改善箇所説明図

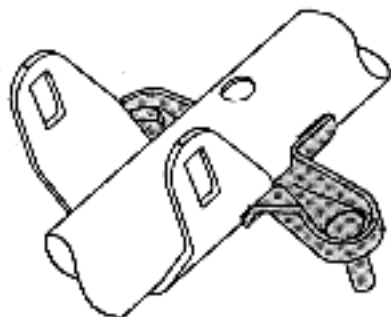
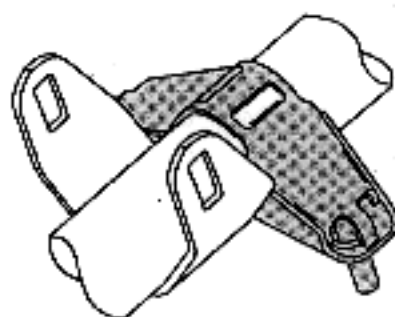
シフト機體取付部の
適度に余裕がないた
め、過大な力でシフト
操作を繰り返すと、最
悪の場合、取付部が破
損してシフト操作が
できなくなるおそれ
がある。

全車両、当該ステアリングコラムを対策品に
交換する。
